Protokoll vom 09.10.2013

Bauherr: Katholische Kirche
Bauvorhaben: Vorplatzgestaltung Kirche
Anwesende: Frau Dr. Seifen, Herr Niehues, Herr Holtmann, Herr Lorenz, Herr Bäumer,
Herr Fleige, Herr Hidding

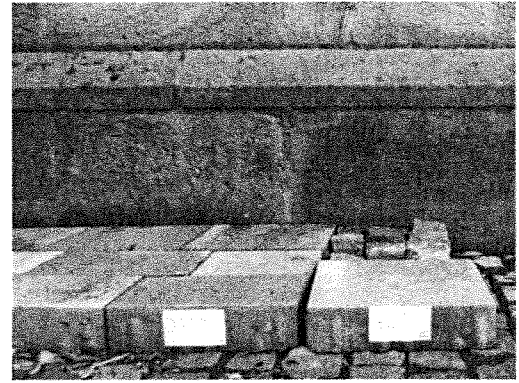
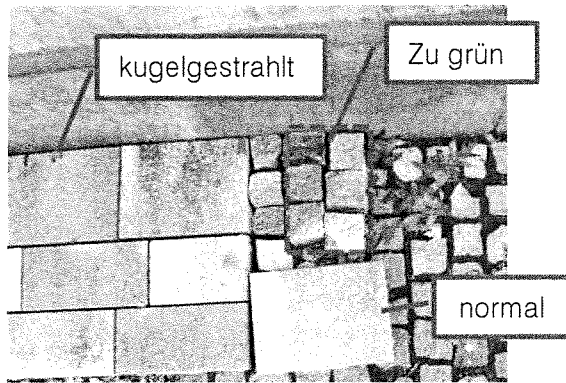
Bei der Bruchsteinmauer kam von Frau Dr. Seifen der Einwand, dass hier besser eine Hecke oder keine Begrenzung den Platzabschluss bilden sollte. Bei den Bäumen sollte auf heimische Arten wie Linde o.ä. zurückgegriffen werden. Frau Dr. Seifen wollte noch mitteilen, welche Lindenart nicht so viel dreckt. Von Herrn Niehues kam der Vorschlag Säulenhainbuchen zu verwenden, da diese gut zu pflegen sind und die Entlaubung sehr schnell vonstattengeht. Das Pflaster soll an der Rundung etwas tiefer verlegt werden um den Sockel etwas mehr aus dem Erdreich zu holen. Bei dem gegenüberliegenden Wohnhaus kann das Pflaster bis an die Eingangsstufe gezogen werden. Das Verlegemuster des Pflasters sowie die Platzierung der Sitzgelegenheit und Infotafel fand allgemein Zuspruch.

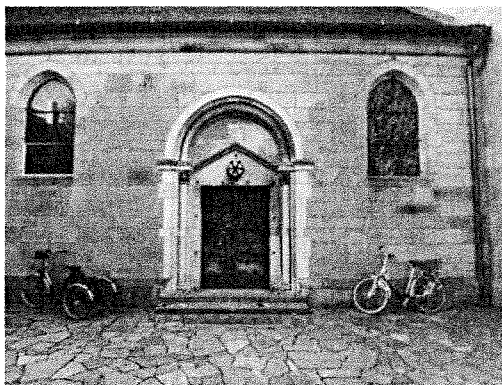
Das ausgelegte Pflaster (Muschelkalk, kugelgestrahlt) wurde als passend empfunden. Die Bearbeitungsart Antik (Pflasterkanten nicht gradlinig) wurde verworfen, da sonst die Oberfläche nicht kugelgestrahlt werden kann und die Pflasterstruktur/Farbe härter wird. Statt eines 4-reihigen Kopfsteinpflasterstreifens als Übergang Pflaster zu Kirche könnte auch ein 3-reihiger gewählt werden. Es sollte bei der Auswahl des Kopfsteinpflasters darauf geachtet werden, dass die Steine weniger grüne Anteile (größerer Pflastersteine) besitzen.

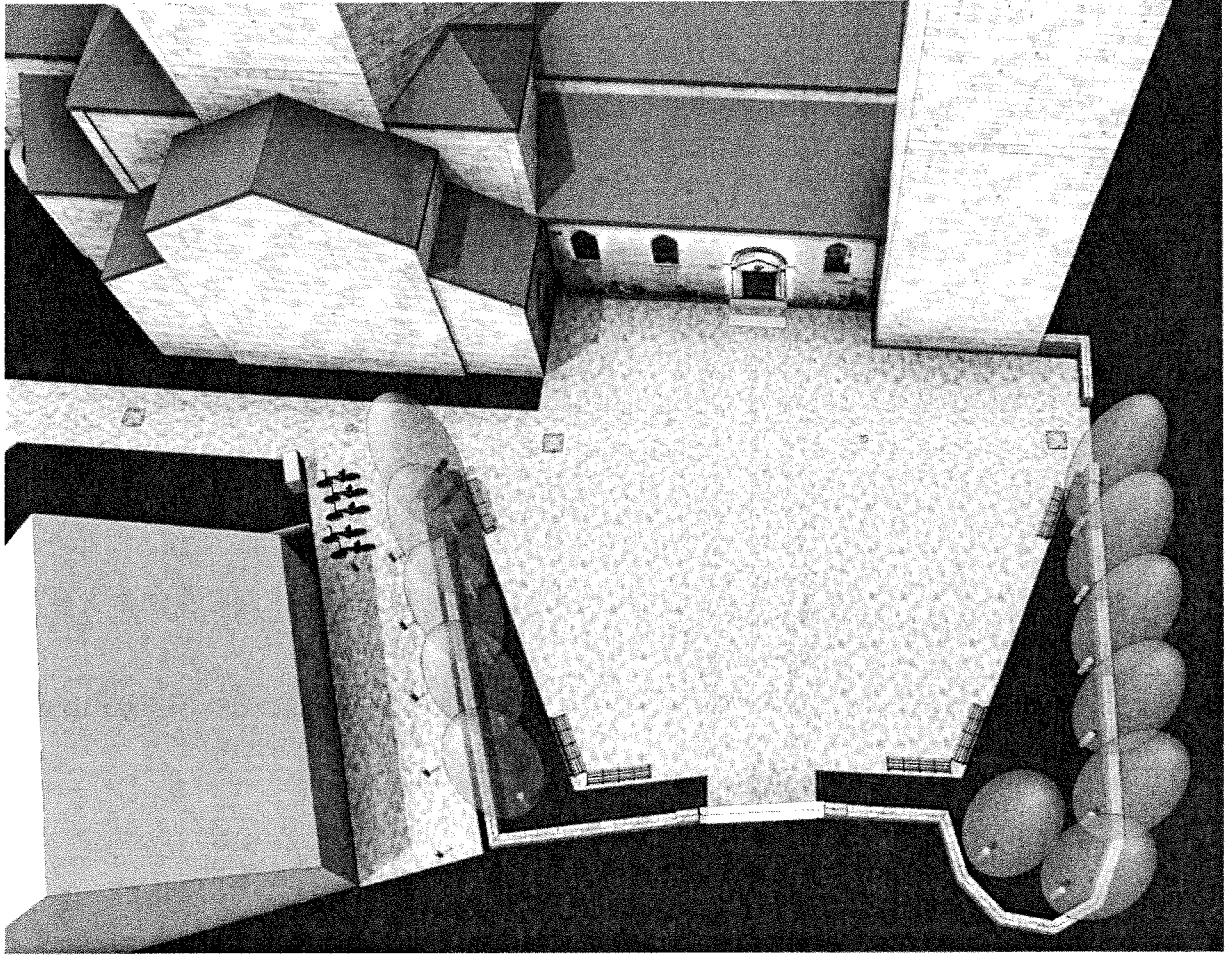
Die Pflasterfläche wird bis zur ersten Stufe des Haupteingangs angezogen. Die dadurch entfallende erste Stufe soll jedoch in der Pflasterfläche sichtbar bleiben. Der tiefste Höhenpunkt muss möglichst weit weg von der Kirche in der Pflasterfläche liegen. Um das sicherzustellen ist noch nicht klar wie viele Stufen an der Treppe zur Straße entfallen können. Es wurde angeregt die Laterne (Gemeindegrund) an der Treppe zu verlegen.

Der Abgebildete Entwurf wurde dem Entwurf mit nur einem Baum vorgezogen.
Die Fahrradstellfläche sollte nicht verlegt werden.
